Zeitschrift: Werk, Bauen + Wohnen
Herausgeber: Bund Schweizer Architekten
Band: 68 (1981)
Heft: 6: Roland Schweitzer, Roland Simounet

Leserbriefe

Beleuchtung von Museumsräumen, von Peter Balla und Christian Bartenbach, «WerkBauen+Wohnen», Nr. 12/1980

Stellungnahme von T. von Malotki, Lichtdesigner, Köln

2 Querschnitt Oberlichter

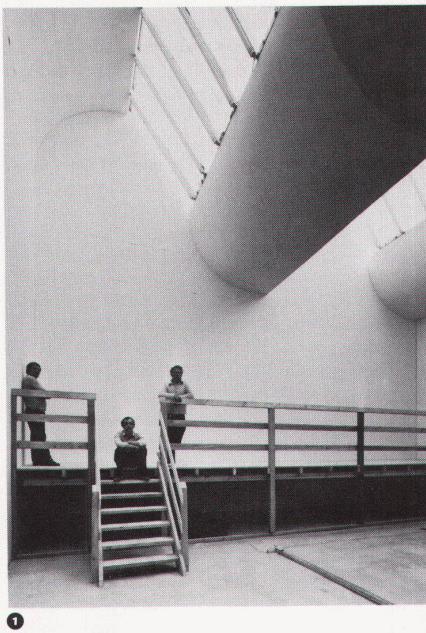
Die von den Verfassern vorgestellte Zenitlichtlösung hat neben den beleuchtungstechnischen und museologischen Konsequenzen auch bautechnische und klimatechnische Einflüsse.

Zum einen ist das Reflektorsystem zusammen mit den verschiedenen Einschlussgläsern ein aufwendiges und empfindliches Oberlichtsystem, das gewartet werden muss, zum anderen tritt eine um 30 bis 50% höhere Wärmelast als bei einem nach Norden ausgerichteten Shed durch das Dachfenster ein.

Die Ausspiegelung des direkten Sonnenlichts (0 bis 60°) bedeutet 2fache Transmission und 2fache Reflexion und damit ein Aufheizen des Systems durch Reflexions- und Transmissionverluste, die zwischen 20 und 40% der eingestrahlten Energie liegen können.

1 Wallraf-Richartz-Museum, Köln, Musterraum 1 : 1

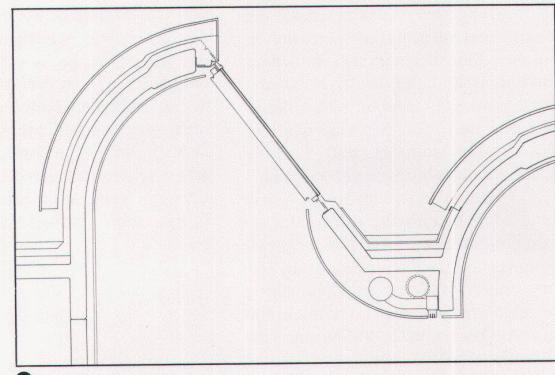
Die Messungen an einem 1 : 1-Modell (Teilabschnitt des Sheds) haben gezeigt, dass die Tageslichtbeleuchtungsstärken auf der dem Shed zugewandten und der dem Shed abgewandten Wand im Ausstellungsbereich sich bei bedecktem Himmel im Verhältnis 1,5 : 1 bewegen. Bei Kunstlichtbeleuchtung, die durch auf den Sprossen der Shedverglasung angeordnete frei abstrahlende Leuchtdstofflampen mit niedriger Eigenleuchtdichte (Slimlines) erzeugt wird und damit aus der gleichen Richtung wie das Tageslicht einfällt, liegt das Verhältnis bei fast 1 : 1. Der Raum erhält gerade durch diese Ungleichmässigkeit seine Spannung.

Abschliessend ist auszuführen, dass wir die Kanalisierung von Tageslicht als grundsätzliche Lösung für Museen ablehnen und dass wir die Ausrichtung der Beleuchtung allein auf die ungestörte Wahrnehmung von Objekten in Museen für fragwürdig halten. Wir benötigen Licht nicht nur für das Auge, sondern auch für den Körper, den Verstand und die Seele. Man beleuchtet einen Raum nicht nur, damit Menschen sehen können, man beleuchtet, damit Menschen sehen und den Raum erleben können, sein Volumen und seine Form, seine Farben und Oberflächen.
